京大 KUCA ヒアリング資料 1

京都大学臨界実験装置 (KUCA)

設置変更承認申請について

実験物の異常等による反応度の付加

第 10-2-9 図 実験物の異常による反応度の付加 (ケース A)

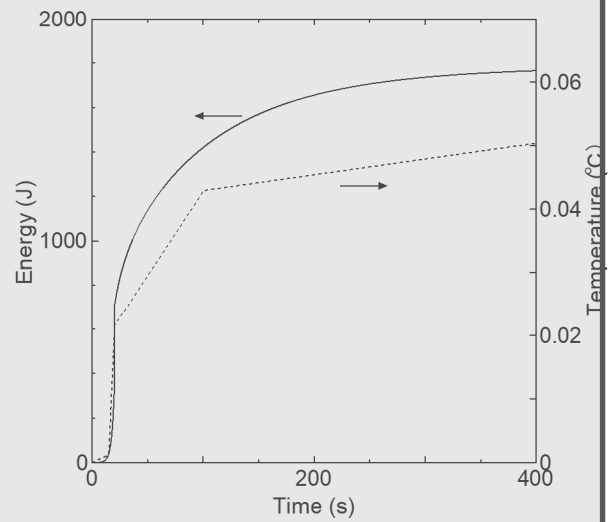
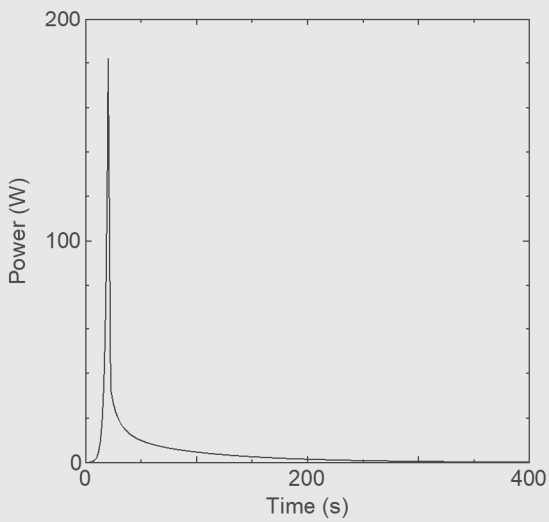
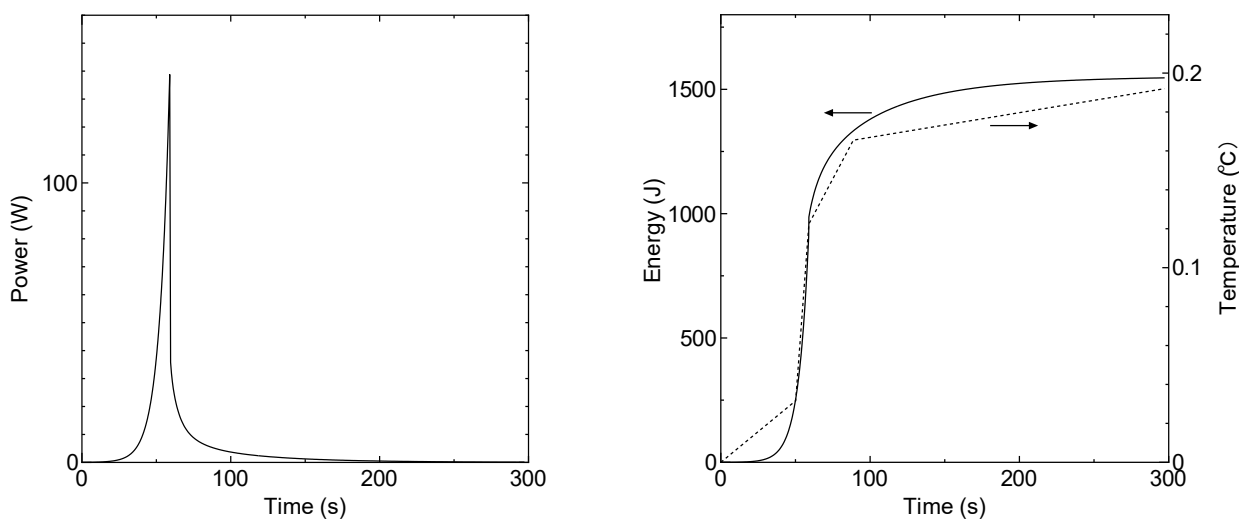
解析結果を第 10-2-11 表及び第 10-2-12 表に示す。固体減速炉心で最も燃料温度が高くなるのは L5.5P-30 炉心で、初期温度を 25°C としたとき、燃料温度上昇は約 0.44°C である。出力及び温度変化を第 10-2-9 図に示す。軽水減速炉心で最も燃料温度が高くなるのは C45G(2H₂O)4 列炉心で、燃料温度上昇は約 0.07°C である。出力及び温度変化を第 10-2-10 図に示す。両炉心ともに、減速材の温度上昇量は、それ以下の値となるため、運転時の異常な過渡変化に対する判断基準を満足している。また、各パラメータの誤差を考慮したときの燃料温度上昇量の変化は、最大でも +20% 以下であり、判断基準を満足している。

第 10-2-9 図 実験物の異常による反応度の付加 (ケース A)

第 10-2-11 図 実験物の異常による反応度の付加 (ケース B)

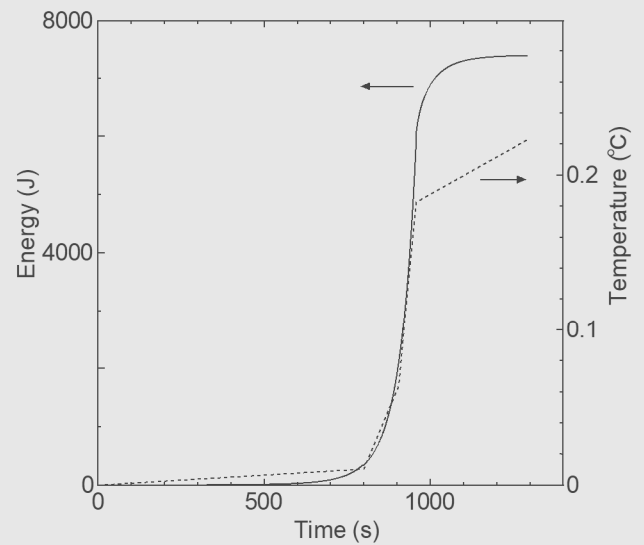
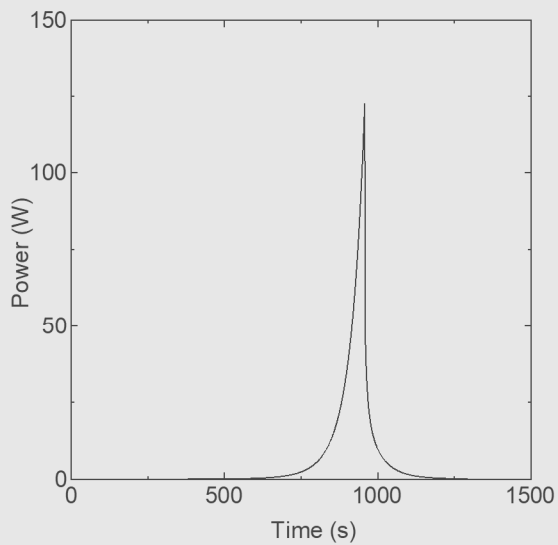
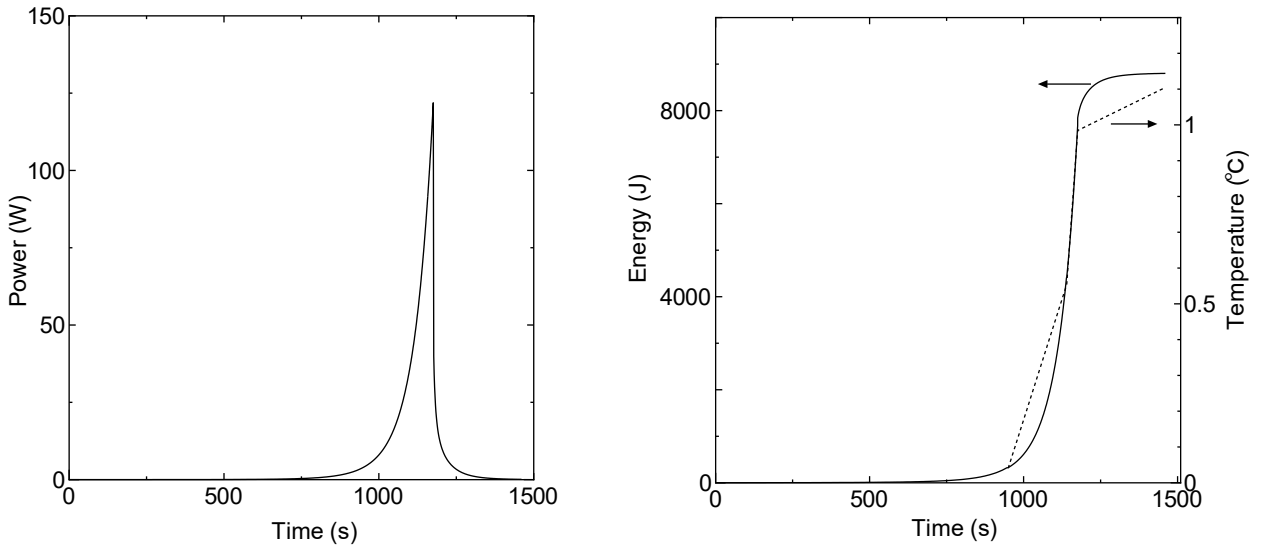
解析結果を第 10-2-13 表及び第 10-2-14 表に示す。固体減速炉心で最も燃料温度が高くなるのは L5.5P-30 炉心で、初期温度を 25°C としたとき、燃料温度上昇は約 2.5°C である。出力及び温度変化を第 10-2-11 図に示す。軽水減速炉心で最も燃料温度が高くなるのは C45G(2H₂O)4 列炉心で、燃料温度上昇は約 0.41°C である。出力及び温度変化を第 10-2-12 図に示す。両炉心ともに、減速材の温度上昇量は、それ以下の値となるため、運転時の異常な過渡変化に対する判断基準を満足している。また、各パラメータの誤差を考慮したときの燃料温度上昇量の変化は、最

第 10-2-11 図 実験物の異常による反応度の付加 (ケース B)
